浜岡原子力発電所原子炉施設保安規定の 変更認可申請について

【浜岡原子力発電所 1号原子炉及び2号原子炉廃止措置計画
変更認可申請書の反映による変更等】

令和2年12月23日
中部電力株式会社

排気筒の撤去に伴う管理区域の解除

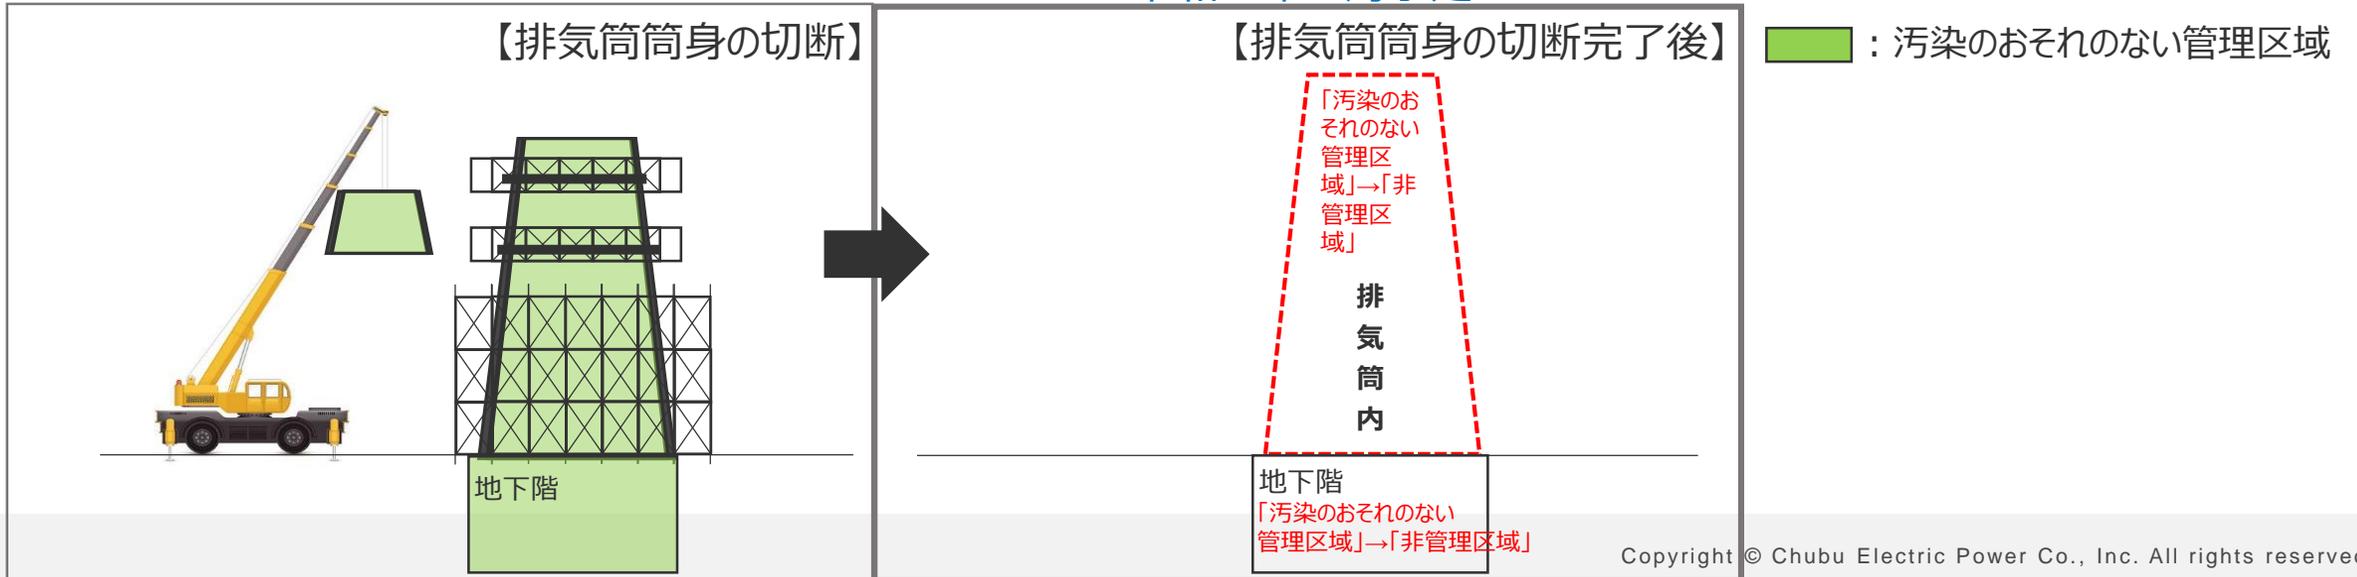
内容	第1編	第2編	
保安規定の変更箇所	「排気筒」の削除	周辺監視区域	第96条 図96	第51条 図51
		周辺監視区域境界付近における空気吸収線量率等の測定場所	第99条 図99	第54条 図54
		管理区域図 (1号炉希ガスホールドアップ装置建家地下1階, 1階, 2階, 3階, 屋上)	添付-2 管理区域図10	
		保全区域図	添付-3	-
		管理区域図 (管理区域全体図)	添付-2 管理区域図1	
	「管理区域図78」の欠番表示	添付-2 管理区域図内訳		
	管理区域図78 (排気筒解体用エリア) の削除	添付-2		
施行時期	原子力規制委員会の認可を受けた後, かつ, 排気筒筒身の切断が完了し, 放射線測定評価により基準値を下回っていることを確認後, 当社が定める日

クリアランス第3建屋の追加に伴う管理区域の設定 (令和3年6月予定)

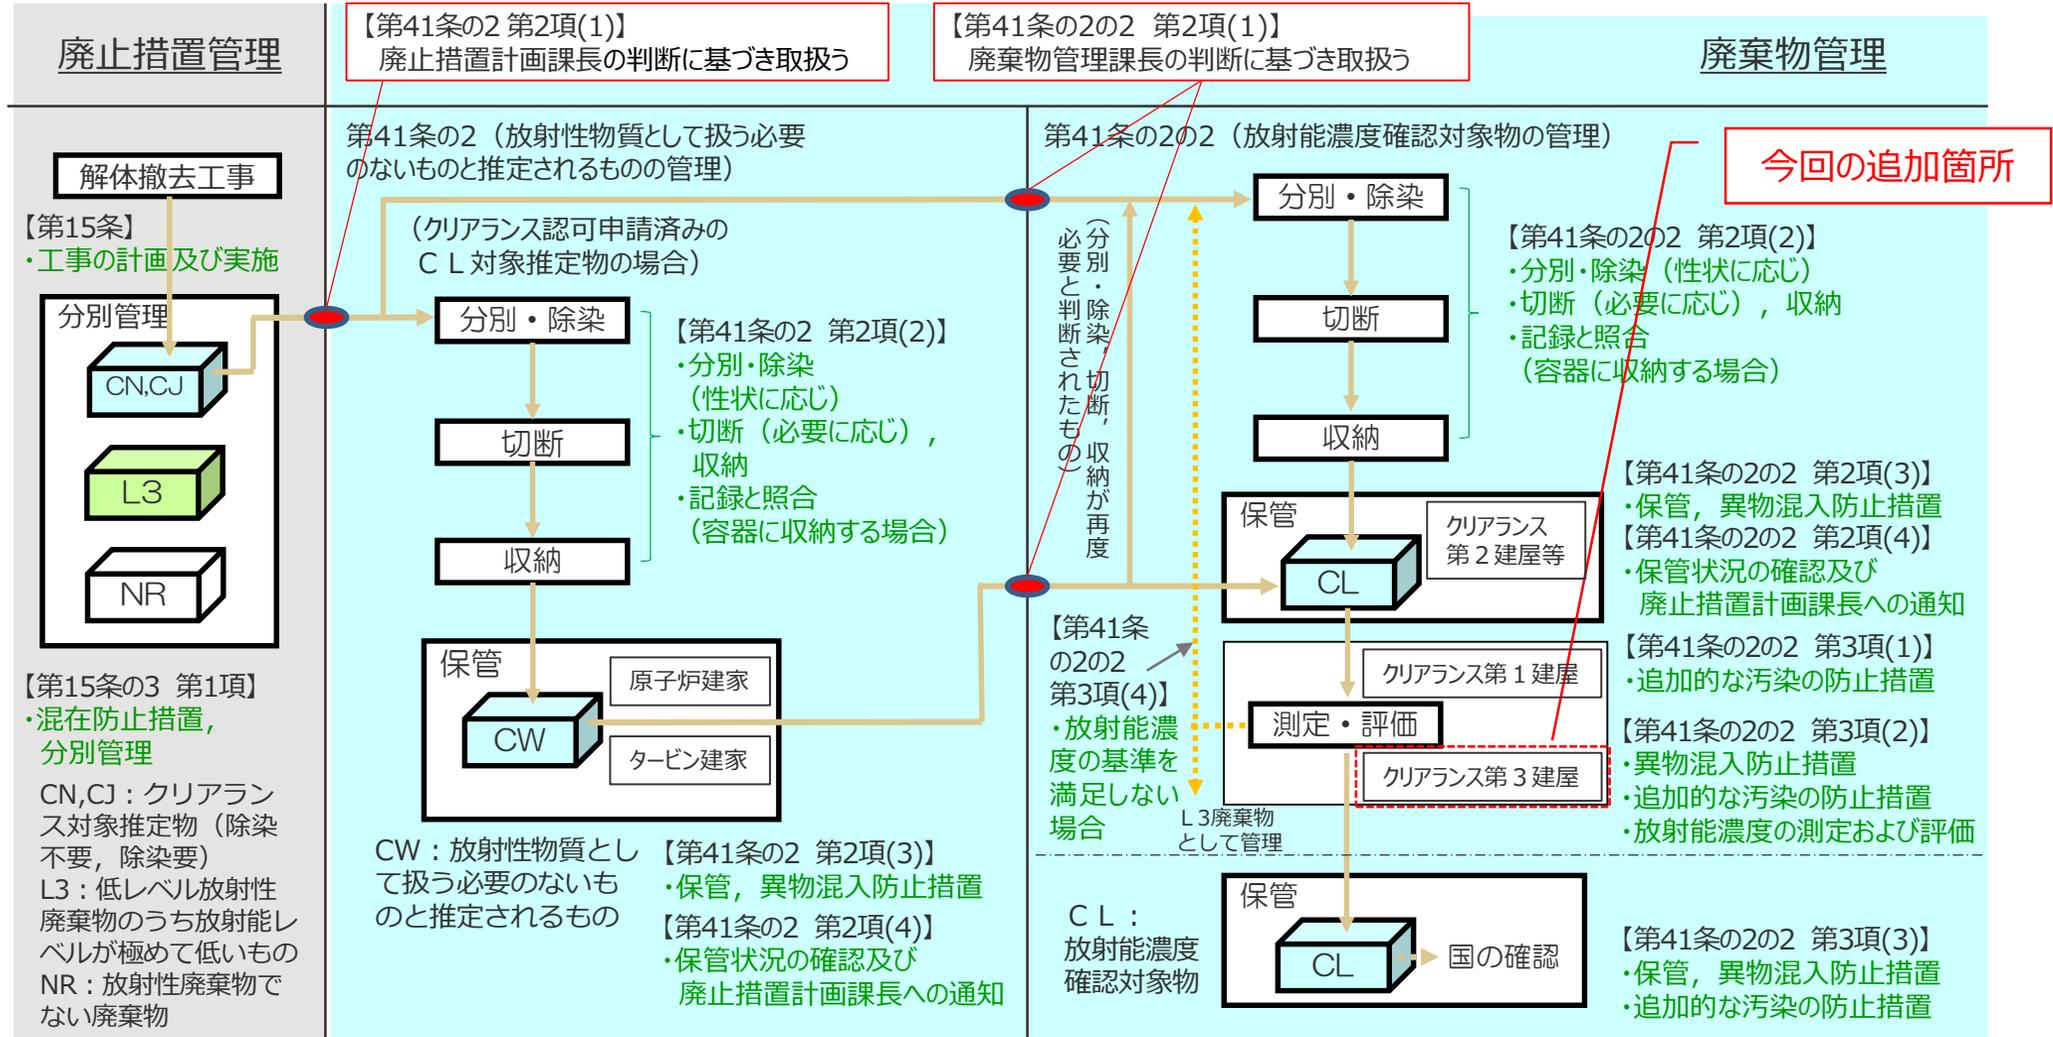
項目	変更内容	変更理由
第1編 添付-2 第2編 添付-2 (管理区域図)	・管理区域図の排気筒解体用エリア, 排気筒内および希ガスホールドアップ装置建家地下1階の管理区域内における区域区分を「汚染のおそれのない管理区域」から「非管理区域」に変更する。	・1, 2号共用排気筒解体工事の進捗により, 排気筒解体用エリア, 排気筒を撤去することから, 削除する。
	・管理区域図にクリアランス第3建屋を「汚染のおそれのない管理区域」として追加する。	・今後の解体クリアランス運用において, クリアランス測定エリアとして「汚染のおそれのない管理区域」を設定する必要があることから, 追加する。
第1編 添付-3 (保全区域図)	・保全区域図の1, 2号共用排気筒を削除する。	・1, 2号共用排気筒解体工事の進捗により, 排気筒を撤去することから, 削除する。
